BT 0418
20.01.99

Assunto: **Alteração no Sensor de Temperatura da Placa Eletrônica dos Condicionadores de Ar**
Modelos: **Todos os Modelos Eletrônicos**
Marca: **Brastemp e Consul**

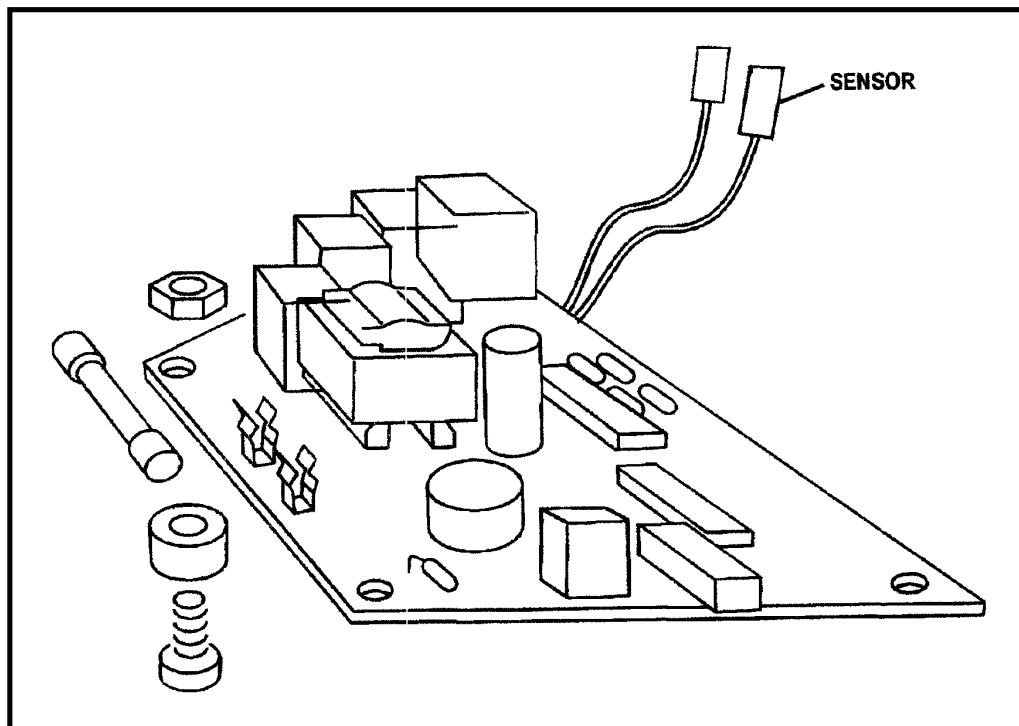
Temos verificado em campo, problemas com o Sensor de Temperatura da Placa Eletrônica dos Condicionadores de Ar. Em alguns casos, após atingir a temperatura selecionada no Controle Remoto, o Sensor faz desligar o Compressor, porém há uma demora muito grande em religá-lo, resultando num aumento da temperatura no ambiente.

A diferença entre as Placas Eletrônicas antiga e nova está no encapsulamento (cobertura) do Sensor. Na placa antiga, o Sensor anterior possuía um encapsulamento de cobre.

Esse novo sensor possui encapsulamento feito de uma resina plástica na cor preta, que o diferencia do anterior (veja figura).

Para corrigir esse problema, o Sensor de temperatura foi substituído. O novo Sensor possui um diferencial menor de temperatura entre o ponto liga e desliga, evitando que a temperatura no ambiente se eleve muito quando o Compressor cicla.
